Naš znak: 406/1-2025

Objekt: OBČINSKI PODROBNI PROSTORSKI NAČRT SPREMEMBE IN DOPOLNITVE I. FAZE
ZAZIDALNEGA NAČRTA ŠKAFARJEV HRIB

SMERNICE

k izhodišču za pripravo OPPN SD I. FAZE ZAZIDALNEGA NAČRTA ŠKAFARJEV HRIB, kjer naj se upošteva:

- situacija z vrisano traso obstoječega KKS omrežja

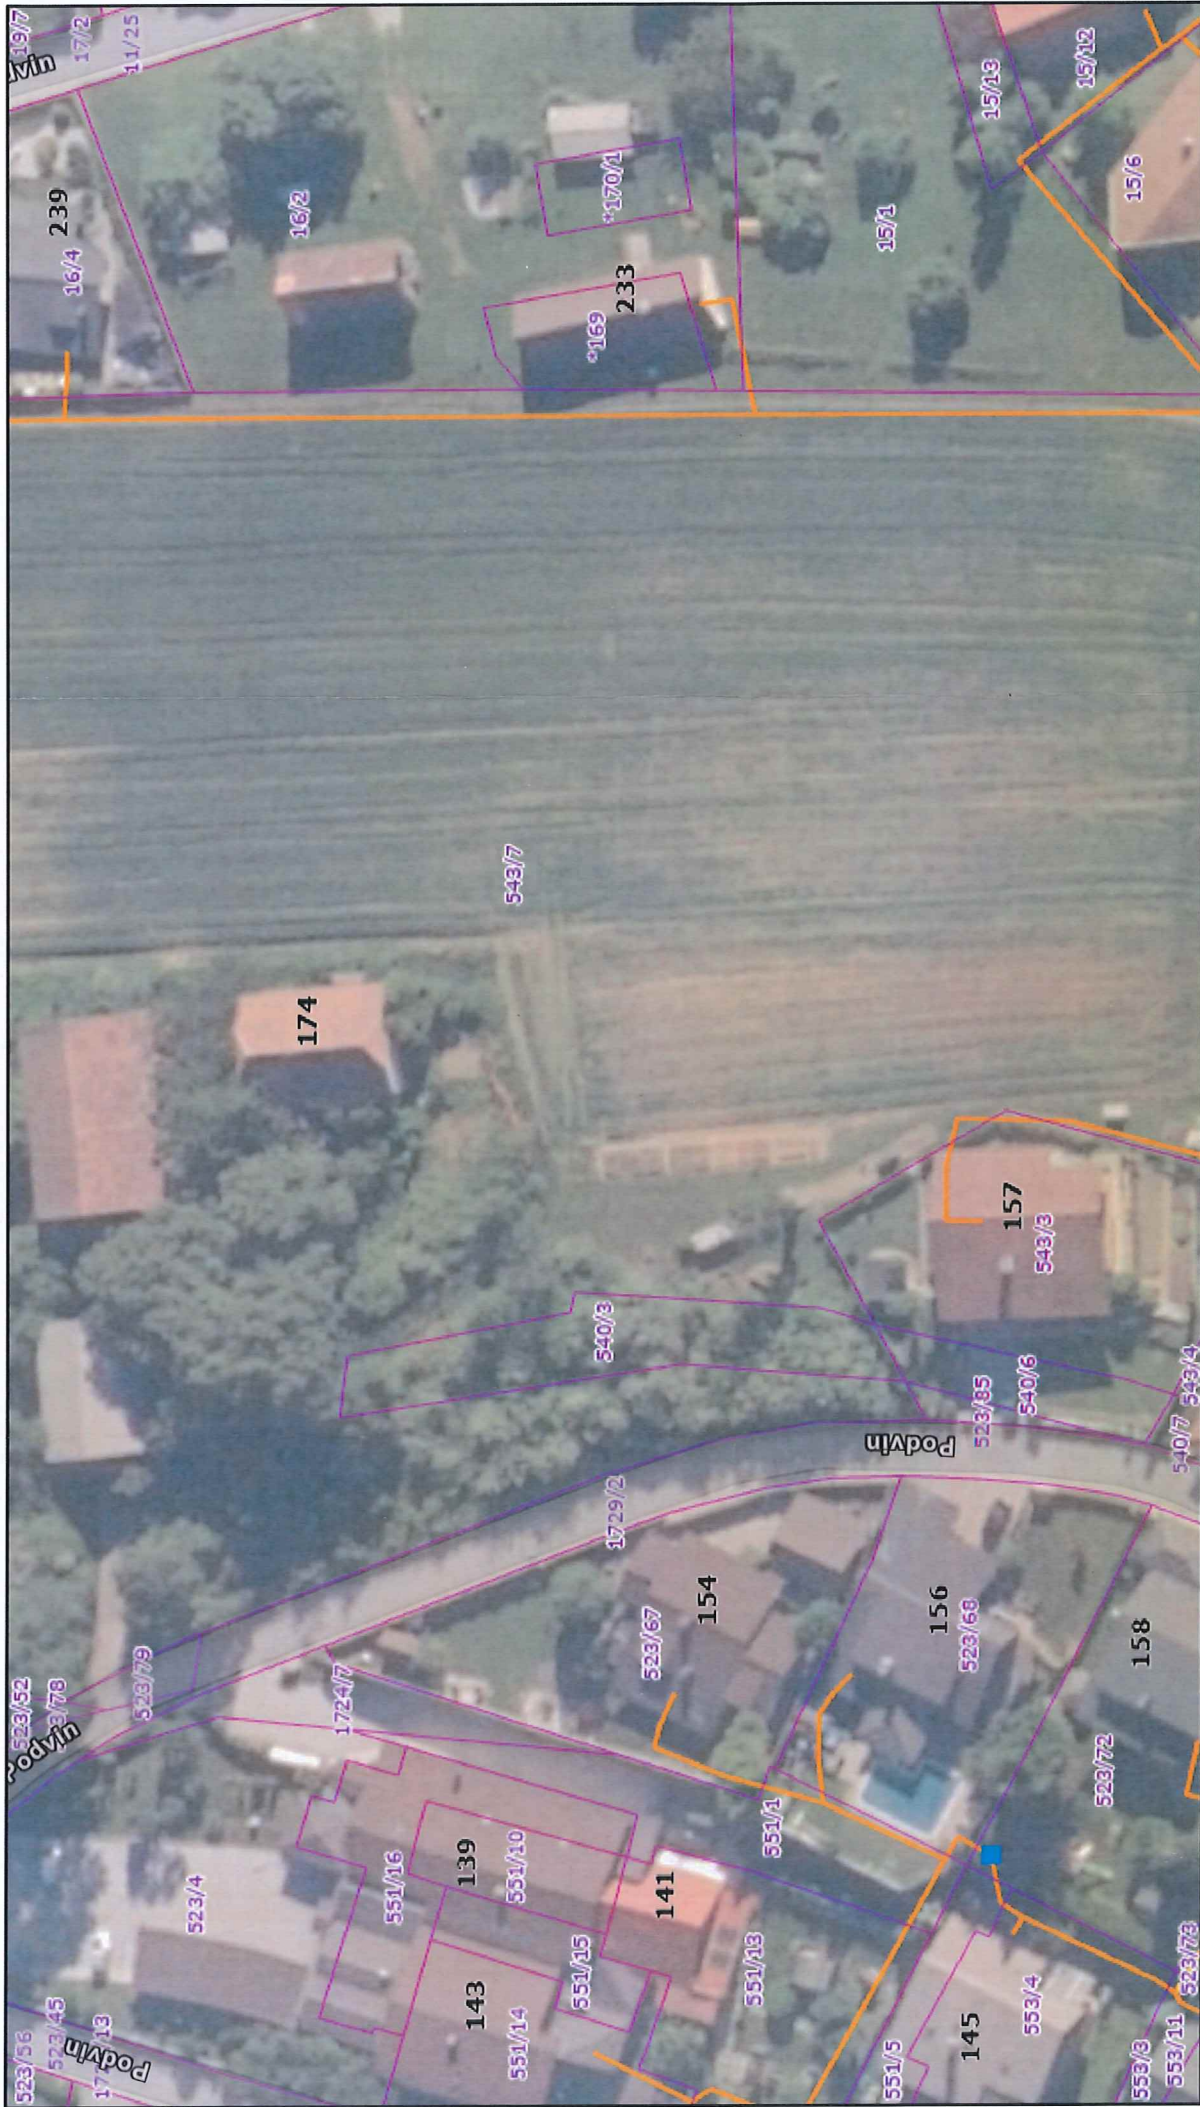
1. Širokopasovno telekomunikacijsko omrežje KKS United Fiber d.o.o., predhodno v lasti in upravljanju Telemach Slovenija d.o.o., je v območju urejanja **z OPPN umeščeno v prostor, zato je potrebno izvajati varovalne ukrepe za zaščito** omrežja KKS (kabelsko komunikacijski sistem).

2. Vpliv posegov na cevno kabelsko kanalizacijo (KK) KKS je pričakovati v načrtovanih območjih priključevanja na obstoječo komunalno infrastrukturo, kar je treba upoštevati v ustrezni dokumentaciji (IDZ, DGD, PZI).

3. Pri načrtovanju posegov v prostor naj bo upoštevano, da je priključitev predvidenih objektov na obstoječe koaksialno širokopasovno telekomunikacijsko omrežje KKS izvedljivo z izgradnjo zaščitne cevne KK.

4. Na območju urejanja z SD OPPN je predvidena dograditev omrežja KKS po projektu »GJI na območju ZN Škafarjev hrib – 1. faza« (izdelal SAVINJAPROJEKT d.o.o., št. proj. 14/2023, september 2024) v sklopu katerega so predvideni tudi hišni priključki za predvidena objekta.
